RENESAS TECHNICAL UPDATE

製品分類	MPU&MCU	発行番号	TN-SH7-A723A/J	Rev.	第1版
題名	SH7763 SIOF スレーブモード受信時の注意事項		情報分類	技術情報	
適用製品	SH7763 グループ	対象ロット等	関連資料	SH7763 ハードウェアマニュアル Rev.2.00 (RJJ09B0260-0200)	
		全ロット

図. SIOF スレーブモード受信データサンプリングタイミング

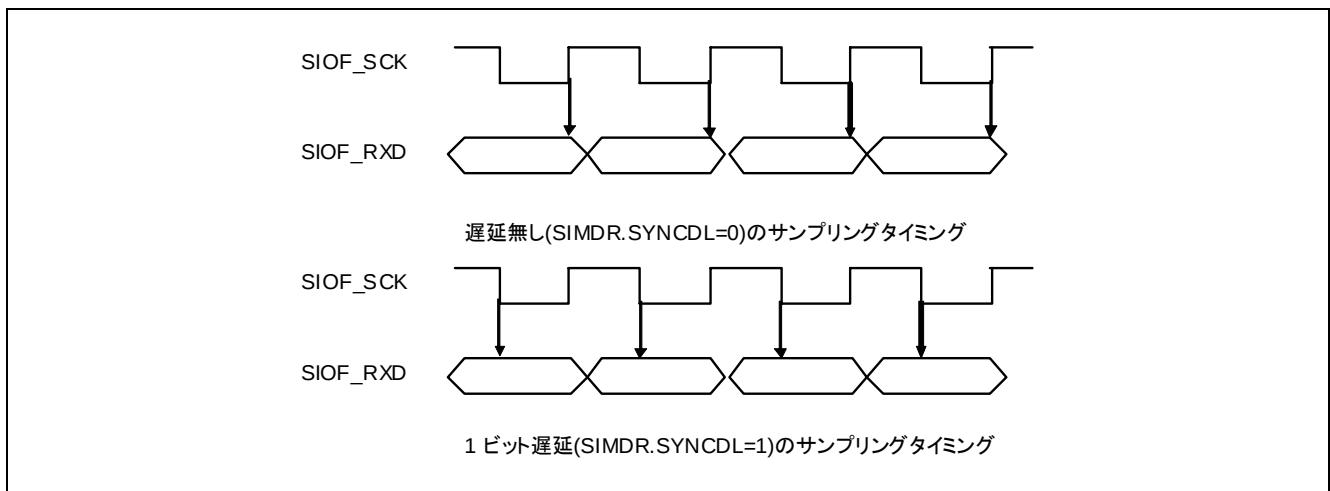
SIOF スレーブモード受信時、ビット遅延無し(SIMDR.SYNCDL=0)に設定した場合、受信データのサンプリングが、SIOF_SCK の立ち上がりエッジで行われるため、受信データのホールド時間が確保できなくなる場合があります。

スレーブモード受信時も送信時同様、1ビット遅延(SIMDR.SYNCDL=1)に設定してください。この場合、受信データは、SIOF_SCK の立ち下がりエッジでサンプリングされます。
